监理通知单

工程名称：温州乐泰 150MW 农光互补项目

编号：ZHJL-WZLT-TZD-006

事由：关于光伏区桩基施工质量的问题

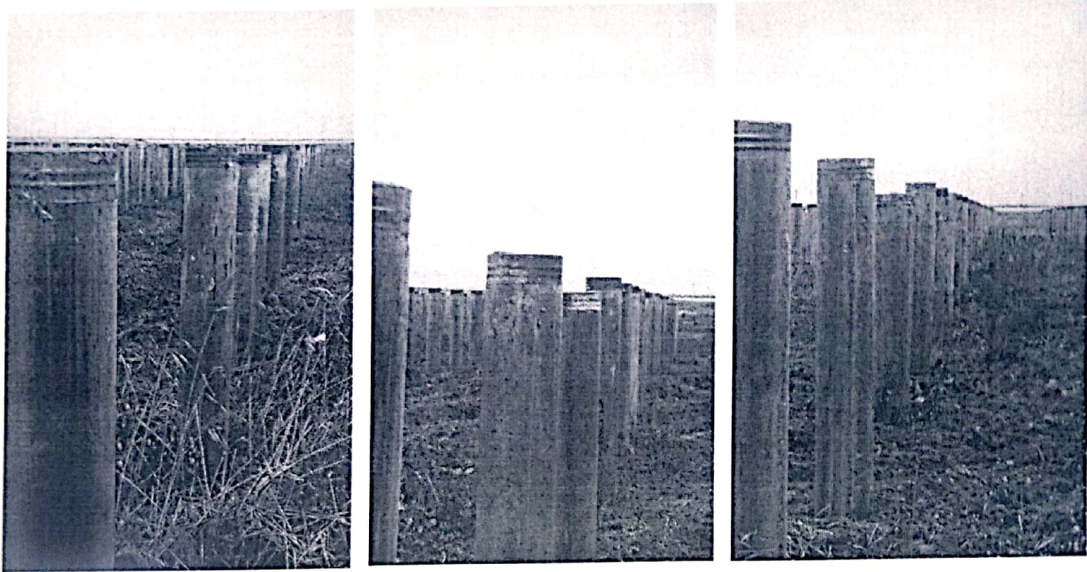
监理项目部现场巡视检查发现部分桩基标高偏差较大，影响后期支架安装质量。现要求你部加大质量管理力度，对桩基施工人员做好技术交底，必须按图纸设计要求施工。控制好管桩基准高度、垂直度，不得出现桩顶标高呈波浪状现象，保证桩基施工质量。

要求你部必须立即落实整改。整改完成后报监理项目部检查。
